Certificado de Aprovação de Projeto

Proprietário: SEDU - SECRETARIA DE ESTADO DE EDUCAÇÃO DO ESPÍRITO SANTO
Projeto: 22212 - CEEFMTI PROFESSORA MAURA ABAURRE
Inscrição Imobiliária: PROTOCOLO17352/2009
RG 22212-001-001 - SUBSTITUIÇÃO DO CASTELO D'ÁGUA METÁLICO
Logradouro: RUA 11
Nº Logradouro: SN
Estado: ESPÍRITO SANTO
Municipio: VILA VELHA **Bairro:** VILA NOVA

MEMORIAL DESCRITIVO DAS MODIFICAÇÕES OCORRIDAS NA EDIFICAÇÃO OU ÁREA DE RISCO

MODIFICAÇÃO DE PROJETO DE COMBATE A INCÊNDIO APROVADO NO CAT-CBMES SOB Nº 22212-001

FOLHA: 02/09

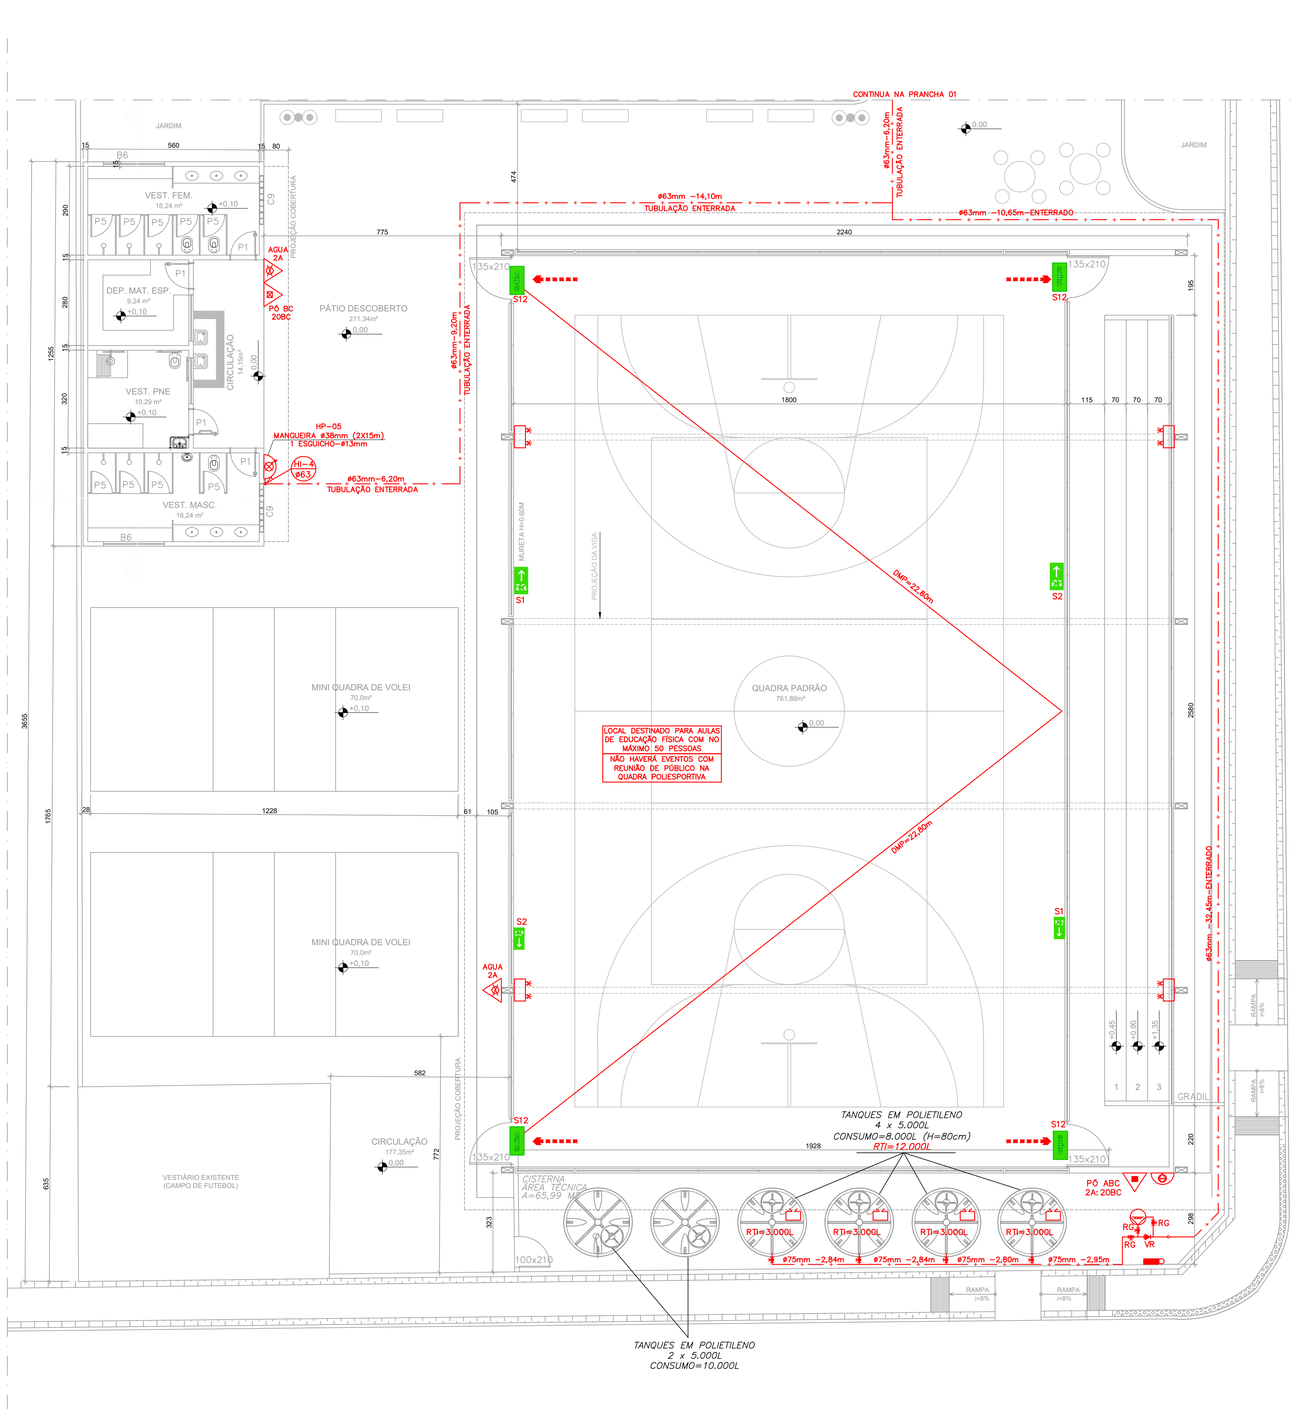
- **Prancha 02/09:**
  - Atualizada Planta de Implantação 1ºpavimento – Parte A: Eliminado apenas o castelo d'água circular metálico.
  - Atualização da arquitetura quanto ao layout da cozinha.

- Atualização da arquitetura quanto a circulação de união entre o Edifício Principal e o Anexo.
  - Alterada a posição do hidrante de recalque.
  - Alterada a tubulação dentro da edificação para tubulação aérea.

- Sem alteração de equipamentos de combate a incêndio no Edifício Principal e no Anexo (refeitório/mini-auditório).
  - Atualizada a simbologia dos equipamentos de combate a incêndio.

- Inserido Quadro Resumo das Medidas de Segurança.
  - Inserido Quadro Simbologia de Incêndio.
  - Inserido layout nos ambientes.
  - Inserida a população de cada ambiente, conforme NT 10/2013 Parte 1 do CBMES.

- Inserido a indicação de DMP (Distância Máxima a Percorrer) mesmo não sendo exigida essa representação na época do projeto aprovado original nº 22212-001. Constatado que a DMP que sai da sala dos professores está em conformidade com o exigido na Tabela 3 da NT 10/2013 – Parte 1.

FOLHA: 03/09

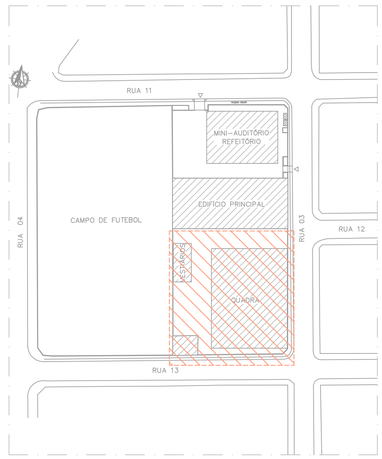
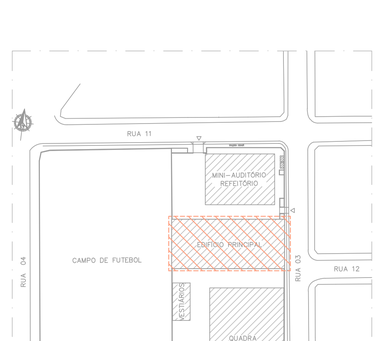
- **Prancha 03/09:**
  - Atualizada Planta de Implantação 1ºpavimento – Parte B: Inseridos 06 reservatórios em polietileno e casa de bombas, ao lado da quadra. Desses reservatórios, 04 (quatro) estão sendo compartilhados entre consumo e RTI. Sendo adotada RTI total de 12.000 litros.
  - Atualizada a simbologia dos equipamentos de combate a incêndio.
  - Inserido a indicação de DMP (Distância Máxima a Percorrer) na quadra poliesportiva, mesmo não sendo exigida essa representação na época do projeto aprovado original nº 22212-001.

REFERÊNCIA: PLANTA BAIXA – 2° PAVIMENTO	ÁREAS:	FOLHA: 04/09

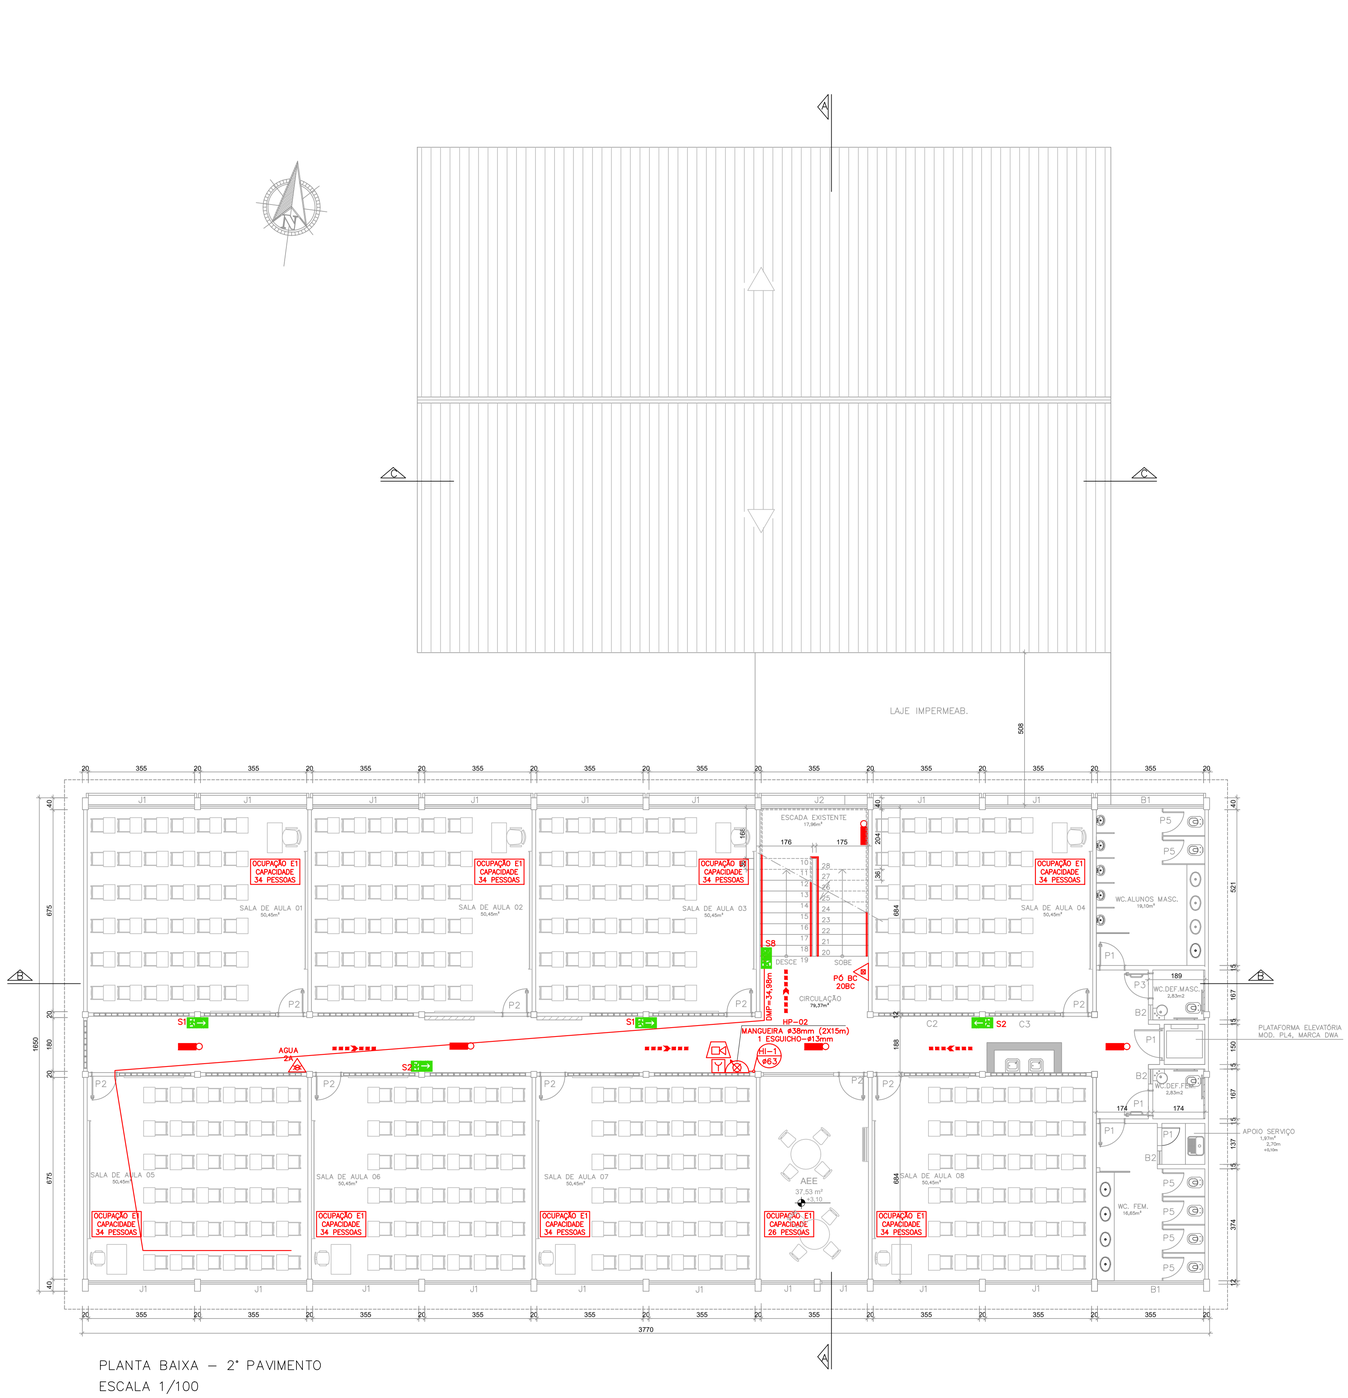
- **Pranchas 04 e 05/09:**
  - Não houve alteração de conteúdo: sem alteração de arquitetura e sem alteração de equipamentos de combate a incêndio.
  - Inserido layout nos ambientes.
  - Inserida a população de cada ambiente, conforme NT 10/2013 Parte 1 do CBMES.
  - Inserido a indicação de DMP (Distância Máxima a Percorrer) mesmo não sendo exigida essa representação na época do projeto aprovado original nº 22212-001. Constatado que a DMP que sai da sala de aula 05 no

2°pavimento, e a DMP que sai da sala de artes no 3°pavimento, estão em não conformidade com o exigido na Tabela 3 da NT 10/2013 – Parte 1.
Contudo as referidas DMPs estão em conformidade com a NBR 9077/1993, que era a norma vigente da época do projeto aprovado nº 22212-001 no ano de 2009.
Nesta NBR, a edificação em questão era nomeada como edificação tipo Z, quanto a característica construtiva, e a DMP exigida era de 30m, contabilizada a partir da porta do ambiente mais distante. Sendo assim, a DMP que sai da sala de aula 05 no 2°pavimento, e a DMP que sai da sala de artes no 3°pavimento estão em conformidade com as exigências das normas vigentes à época do projeto aprovado original.

ESQUEMA ISOMÉTRICO
1/250

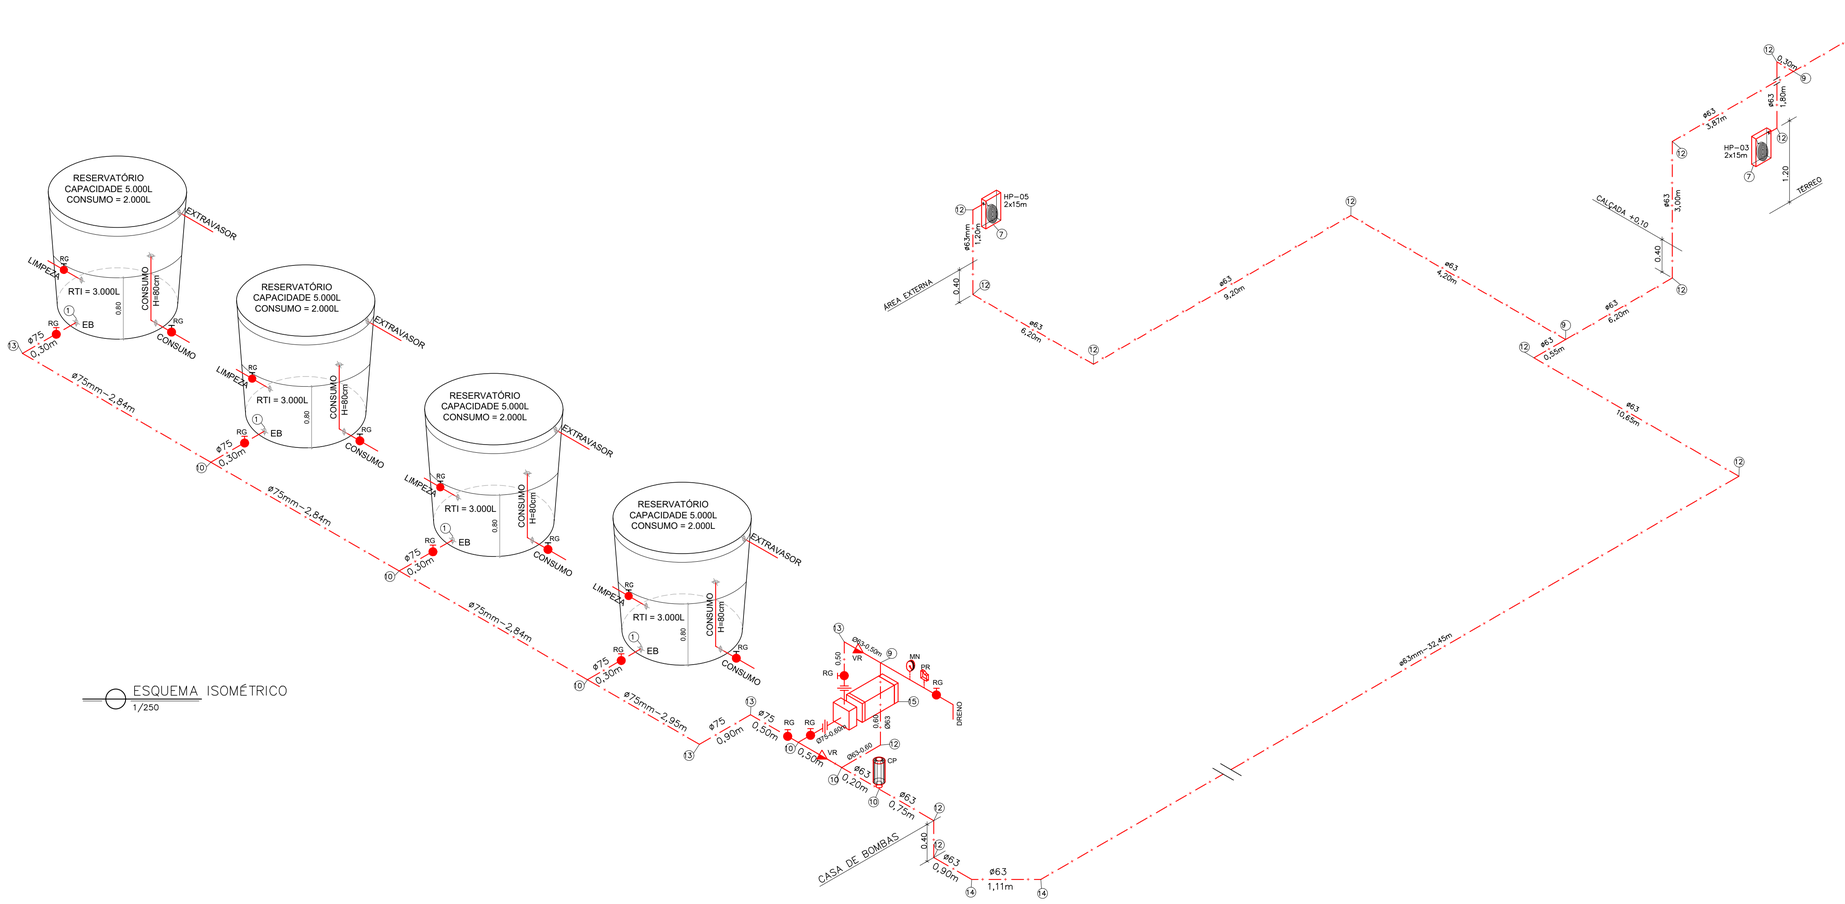
- **Prancha 08/09:**
  - Atualizado o esquema isométrico, quanto aos novos reservatórios para RTI.
  - Atualizado o volume da RTI de 6,50m^3 para 12,00m^3, passando a atender a NT 15/2009 do CBMES.
  - Atualizada a potência da bomba de incêndio de 7,5CV para 5,0CV, conforme apresentado no cálculo hidráulico.
